KALUSTOTIEDOTE I/08

1. Wings-varavarjon jousiapuvarjon pakkaus

Kuva 1 (Kuvassa varavarjon jousiapuvarjon kankaat ovat pakattu ohjekirjan vastaisesti VÄÄRIN)

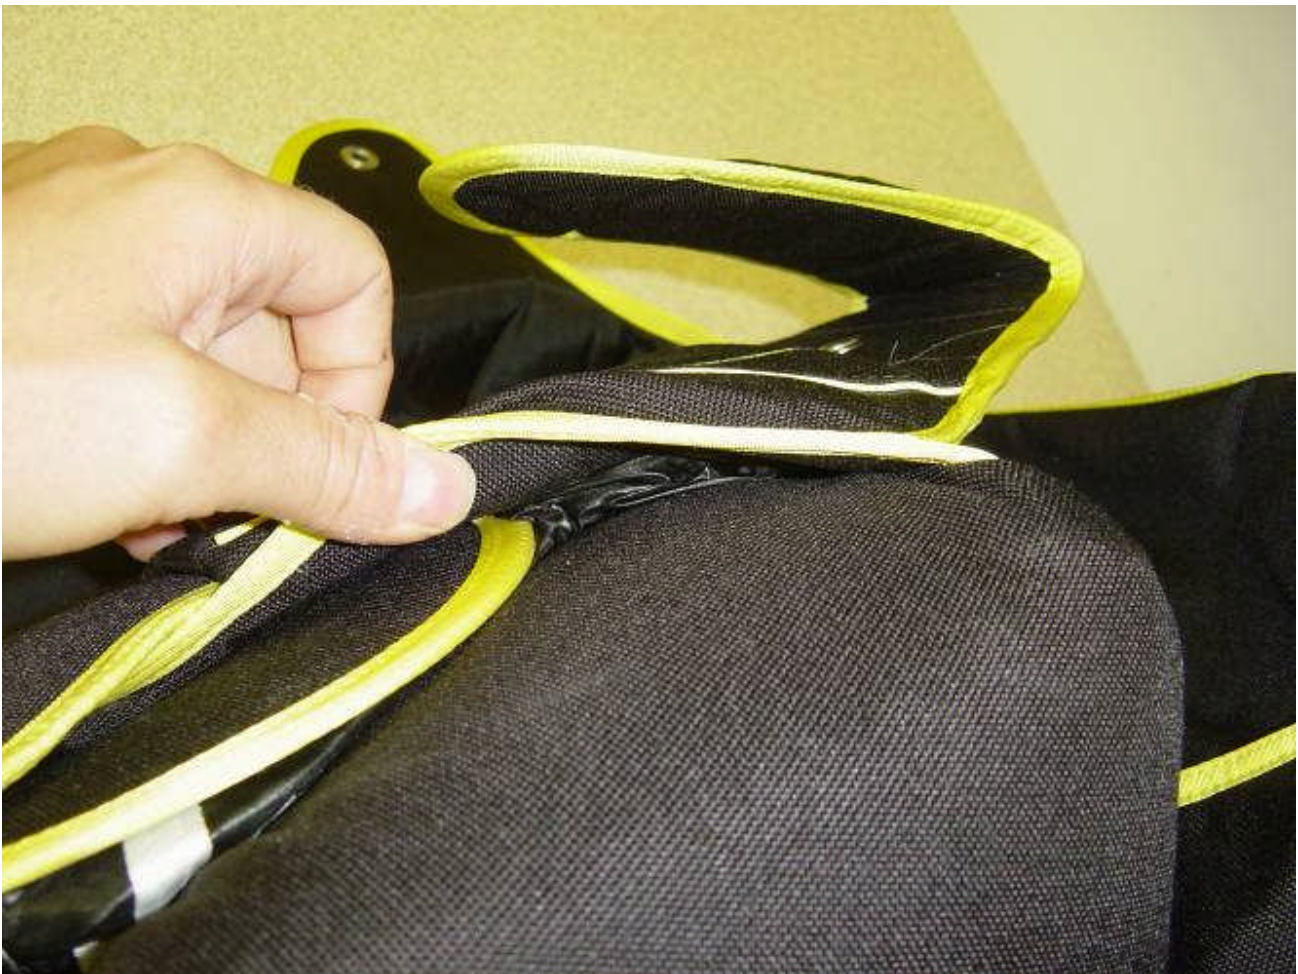
Kaikki Wings-merkkiset valjaat on tarkastettava ennen seuraavaa hyppyä ohjekirjan vastaisesti pakatun varavarjon jousiapuvarjon takia. Väärin pakattu varavarjon jousiapuvarjon kangas voi aiheuttaa varavarjon täydellisen vajaatoiminnan sen apuvarjon jumittuessa varavarjonrepun alaläpän alle.

Tarkastuksen voi suorittaa tunnustelemalla käsillä alaläpän alta apuvarjon kankaiden paikkaa, mikäli niitä ei pysty visuaalisesti tarkastamaan kuvan osoittamalla tavalla.

Mikäli tarkastuksessa havaitaan apuvarjon kankaiden olevan väärin pakattuja, on varavarjo avattava ja pakattava uudestaan valmistajan ohjekirjan mukaisesti.

Tarkastuksen saa suorittaa vähintään varavarjonpakkaajan kelpoisuuden omaava henkilö.

Tarkastuksesta tulee kirjata merkintä **KT I/08** valjaan/varavarjon varjokirjaan sivulle 8 päiväyksen, tarkastajan allekirjoituksen ja pakkaajatunnuksen lisäksi.
